Intendono portare alla Vostra attenzione le seguenti osservazioni, contenute nei due file allegati, al progetto preliminare "NODO AC/AV DI VERONA – INGRESSO OVEST" nell'ambito della procedura di Valutazione di Impatto Ambientale, della quale è stato dato avviso al pubblico in data 18 ottobre 2016.

OSSERVAZIONI TECNICHE

al progetto preliminare "NODO AC/AV DI VERONA - INGRESSO OVEST" nell'ambito della procedura di Valutazione di Impatto Ambientale della quale è stato dato avviso al pubblico in data 18 ottobre 2016.

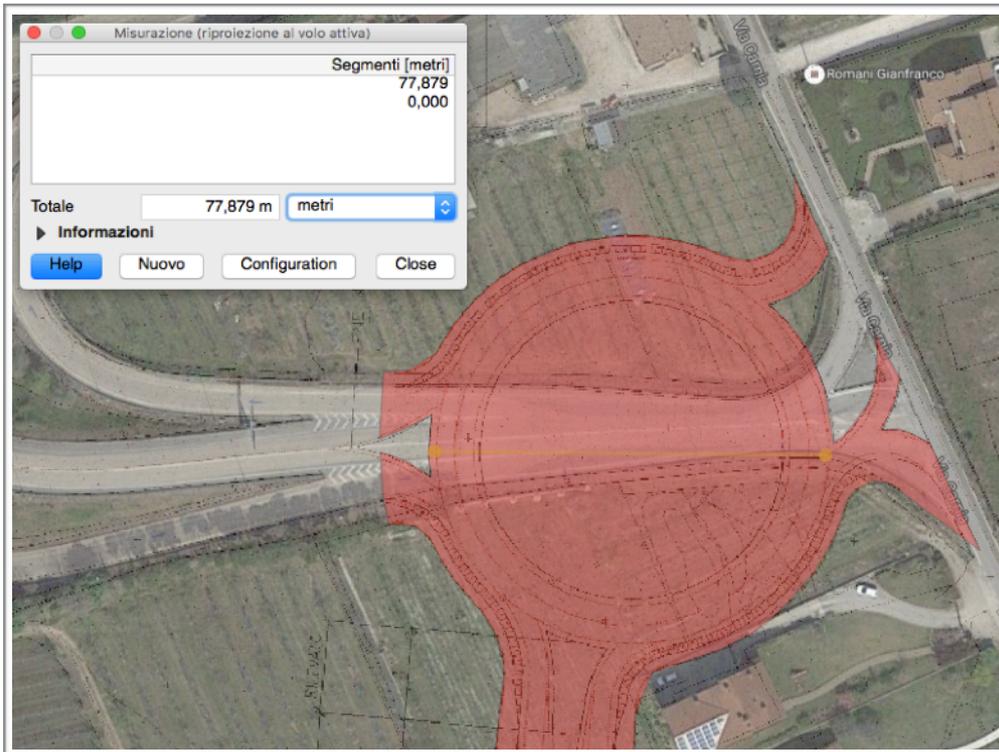
Le strade presenti nell'ambito della corte è Fenilon, storico compendio a destinazione un tempo agricola ed ora residenziale che dà nome alla località, mantengono oggi le caratteristiche dimensionali delle strade di campagna del 1800, presentando una carreggiata di ampiezza pari a circa quattro metri lineari e svolte ad angolo retto che rendono impossibile il transito e la manovra ai mezzi pesanti, ed in ogni caso non consentono simultanei transiti in sicurezza di mezzi anche leggeri, soprattutto se in presenza di pedoni, motocicli, biciclette.

Qualora il progetto in esame venisse attuato si determinerebbero certamente gravi problematiche alla viabilità, con il rischio di blocco di autoarticolati sulla strada e conseguente chiusura del traffico, non potendosi certamente escludere possibili sinistri più gravi.

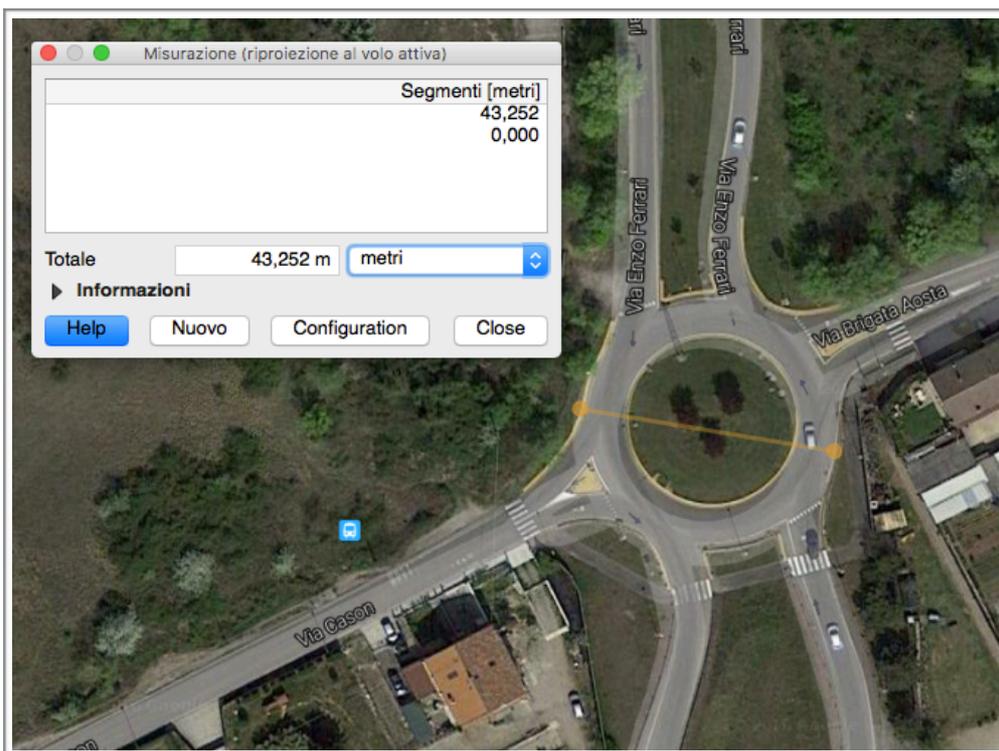
Lo svincolo progettato da RFI nell'ambito di Via Carnia risulta essere caratterizzato da una futura rotatoria dimensionata con un diametro esterno pari a circa 78 metri (vedasi immagine seguente).

Si ritiene che tali dimensioni non siano giustificate e determineranno un inutile danneggiamento (a causa del relativo deprezzamento) della proprietà dei Sig.ri Ceriani.

Si osservi infatti come la futura rotonda sia stata ideata con dimensioni ben superiori sia alla rotonda posta a circa 650 metri a nord est (uscita della tangenziale ovest presso il quartiere di San Massimo) - avente questa diametro esterno pari a circa 43 metri lineari (vedasi immagine seguente).

Si avrebbe quindi una rotonda sovradimensionata di circa il 45%.

E' possibile suggerire, senza che ciò possa costituire insostenibile aggravio economico per l'ente, una traslazione verso ovest dell'opera di futuro collegamento tra Via Fenilon e Via Carnia, con il vantaggio di ottenere un maggior rispetto dell'esistente e una funzionalità più rispondente ad ogni esigenza viabilistica e ferroviaria.

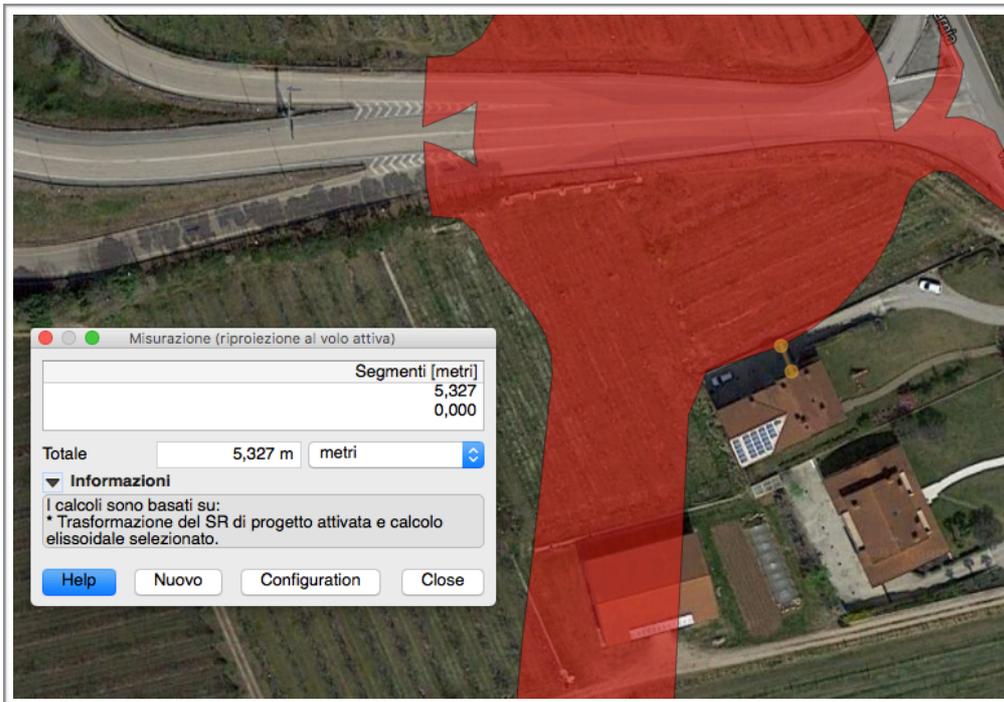
E' possibile confrontare lo stesso dato anche rispetto alla rotatoria realizzata non molti anni addietro in corrispondenza del casello autostradale di Verona Nord - caratterizzata per un diametro esterno pari a circa 55 metri (vedasi immagine seguente).

Ne deriverebbe perciò una rotatoria sovradimensionata di circa il 30%.

In conclusione appare quindi sovradimensionata la rotatoria in previsione, soprattutto comprendendo come questa sarà in ipotesi funzionale al traffico veicolare verso i quartieri di San Massimo e Santa Lucia, con le problematiche viabilistiche già indicate.
